Mission régionale d'autorité environnementale
ÎLE-DE-FRANCE

**Avis délibéré
sur le projet de construction d'un centre aquatique et
sportif au
Plessis-Robinson (92)**

**N° APJIF-2024-068
du 25/09/2024**

Illustration 7: Agencement des parcelles du centre aquatique et des tribunes

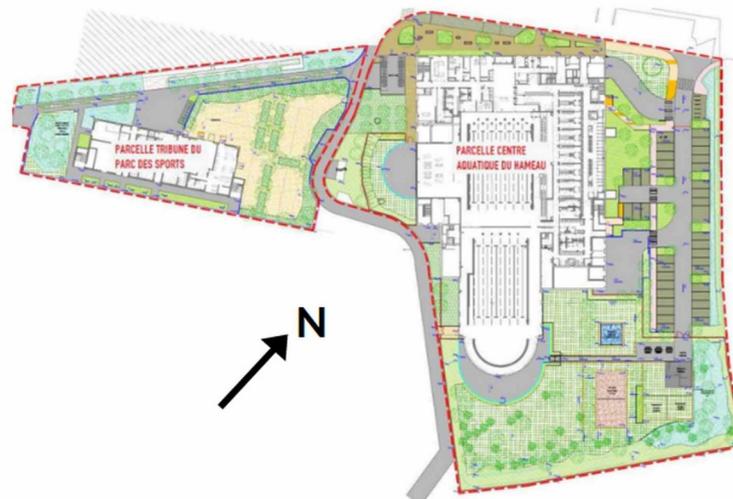
Le projet est concerné par l'orientation d'aménagement et de programmation (OAP) « Noveos, parc des sports et parc technologique » du PLU de la commune du Plessis-Robinson (cf. Illustration 7).

Le dossier conclut en la compatibilité du projet avec l'OAP, par sa nature qui correspond à la fonctionnalité projetée du secteur, mais n'étudie pas précisément comment celui-ci va intégrer les prescriptions environnementales prévues dans le document.

(2) L'Autorité environnementale recommande de compléter l'étude de la compatibilité du projet avec l'OAP « Noveos, parc des sports et parc technologique » du PLU du Plessis-Robinson en vigueur, reprise dans le PLUi Vallée Sud Grand Paris en cours d'approbation, en démontrant précisément l'intégration des prescriptions environnementales prévues.

Illustration 15 : État initial des niveaux sonores du site (estimés à 4 mètres du sol en période diurne)
 Source : EI, p.174 partie 3

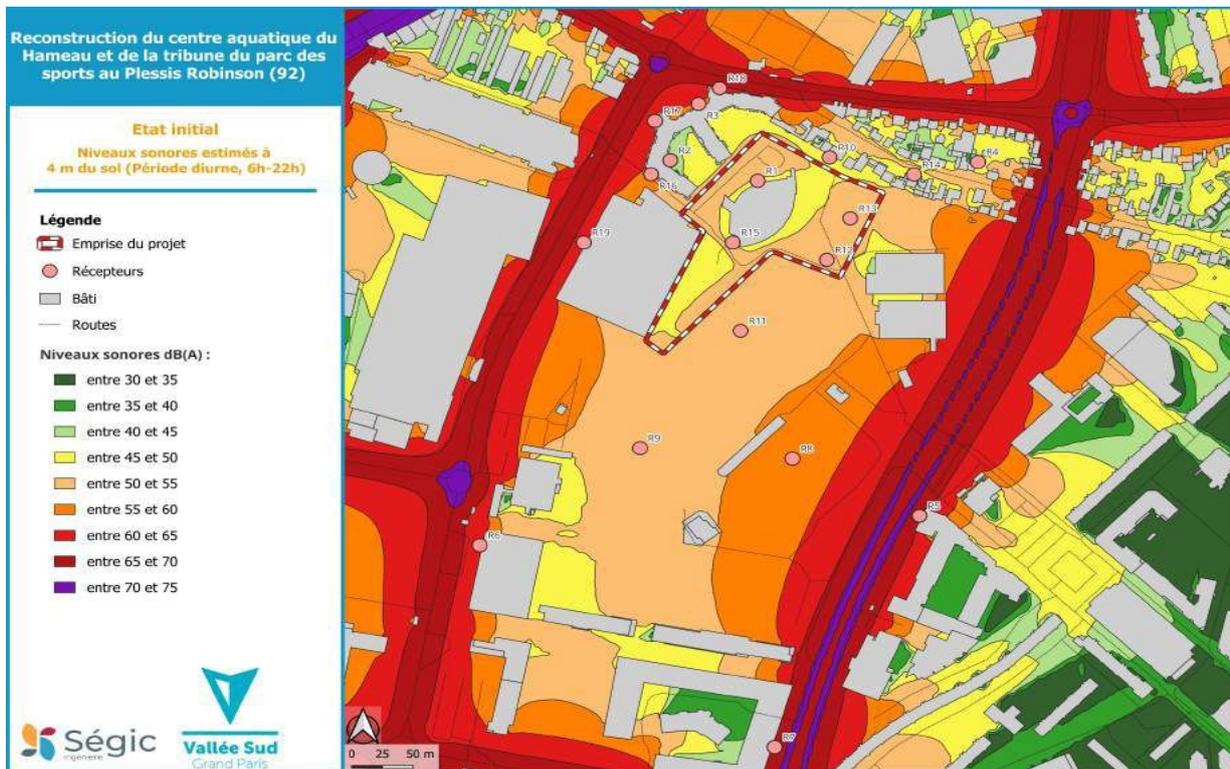
Le projet est situé à proximité de cinq infrastructures terrestres (avenue Édouard Herriot, avenue du Général de Gaulle, avenue Paul Langevin, rue du Carreau et avenue Aristide Briand), respectivement classées en catégories 3, 3, 3/4, 4 et 5 du classement sonore départemental des infrastructures routières. Plusieurs sites sensibles sont aussi situés à proximité, dont des établissements scolaires, des crèches et des centres de soin. Une étude acoustique a été réalisée au niveau du site du projet en 2024 afin de rendre compte des niveaux sonores au niveau de son environnement. Dans ce cadre, une campagne de mesures a été effectuée sur plusieurs points et a donné lieu à une modélisation des niveaux sonores en période diurne et nocturne en indicateur LAeq⁵. Il ressort de cette modélisation que les bâtiments situés en bordure des axes routiers subissent des niveaux sonores très importants, allant jusqu'à 70 dB(A), mais que le parc des sports est plutôt préservé, étant éloigné des axes routiers. L'emprise du projet est ainsi soumise à des niveaux sonores pouvant atteindre 55 dB(A) LAeq.

Illustration 16 : État projet des niveaux sonores (estimés à 4 mètres du sol en période diurne)
 Source : EI, p. 64 partie 5

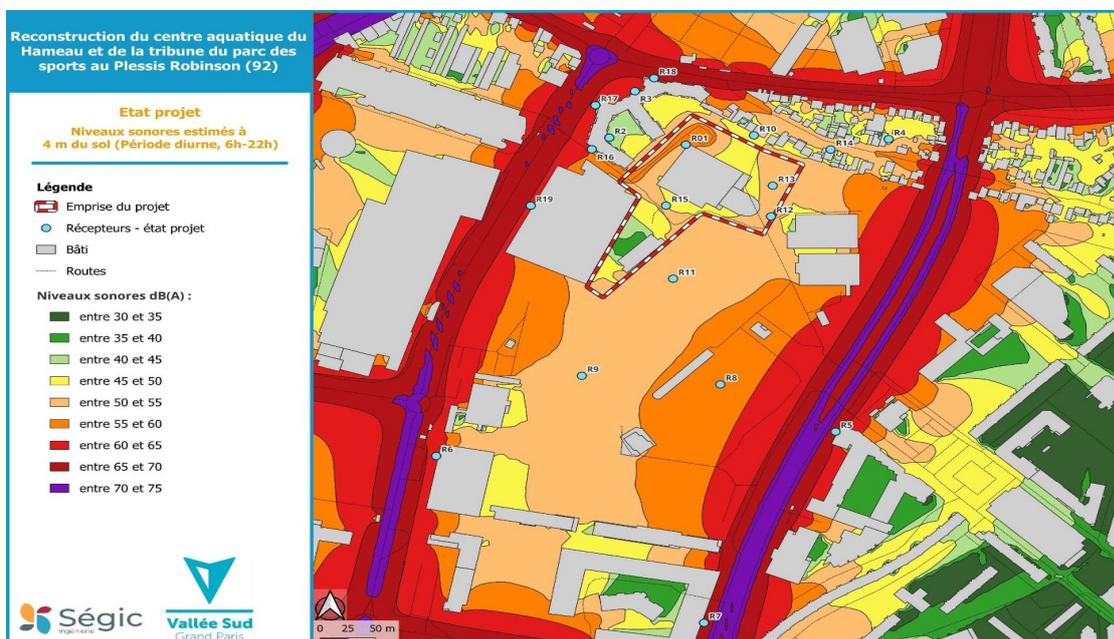
Le dossier conclut qu'aucune augmentation significative supérieure à 2 dB(A) entre l'état fil de l'eau (sans réalisation du projet) et l'état projet n'est constatée dans le cadre de la modélisation des niveaux sonores suite au projet. Il prévoit donc peu de mesures permettant de limiter les nuisances, mis à part des techniques construc-

tives permettant de réduire le bruit, l'isolation de la façade de la piscine et une veille acoustique au droit de la piscine.

L'Autorité environnementale relève cependant que le projet de centre aquatique comprend des aménagements extérieurs qui pourraient induire des nuisances sonores supplémentaires en période estivale pour les riverains et qu'il conviendrait d'étudier afin de mettre en place des mesures visant à les prévenir. En effet, ce point est évoqué dans l'étude d'impact (partie 5, p. 70) mais le propos manque de clarté, et l'étude acoustique n'est pas versée en annexe.

Illustration 18 : Localisation du risque de TMD par voie routière

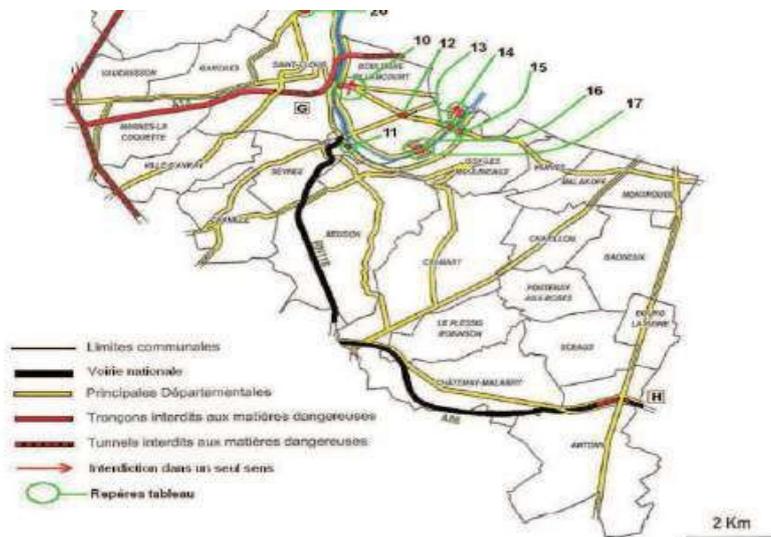
De plus, le transport de matières dangereuses (TMD) est autorisé sur la route départementale D 906, qui se situe dans l'emprise du projet. Ce type de transport peut entraîner un risque technologique en cas d'accident.

Concernant le transport de marchandises dangereuses, le dossier prévoit que « *des choix stratégiques seront menés dans la conception du projet concernant l'implantation des équipements publics afin de les éloigner de la RD906 (lieu de transport de matières dangereuses) et de la conduite de gaz.* » (p.28 partie 5). Pour l'Autorité environnementale, ces choix devraient déjà être arrêtés et présentés au sein du dossier afin de garantir la prise en compte de l'enjeu et l'absence de risque aussi bien pour les futurs usagers du site que pour les riverains.

(8) L'Autorité environnementale recommande de présenter les choix menés dans la conception du projet afin de prendre en compte l'enjeu de risque technologique lié à la présence de conduites de gaz et de transport de matières dangereuses à proximité du projet.
